改善箇所説明図

基準不適合発生箇所

ワイパーモーター

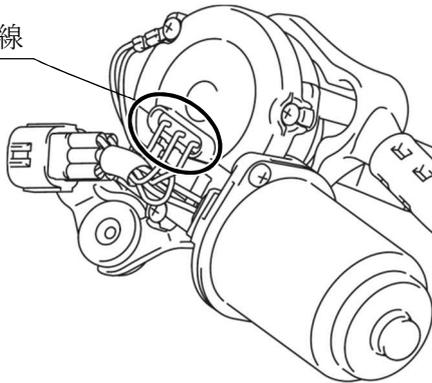
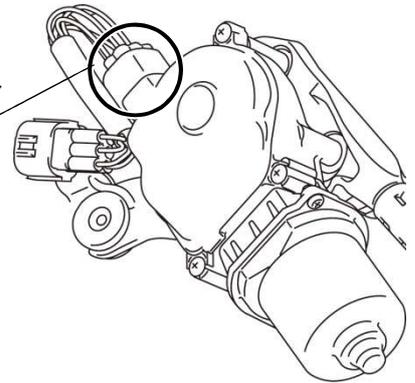
フロントワイパーにおいて、モーターの防水構造が不適切なため、外部からの水がモーター内部に浸入し、モーター内部の部品が腐食することがある。そのため、そのまま使用を続けると腐食が進行し、最悪の場合、ワイパーが作動しなくなるおそれがある。

【モーター改善前】

リード線

【モーター改善後】

防水コネクタ

全車両、ワイパーモーターを対策品と交換する。

識別：IDプレートに黄緑色のシールを貼付する。
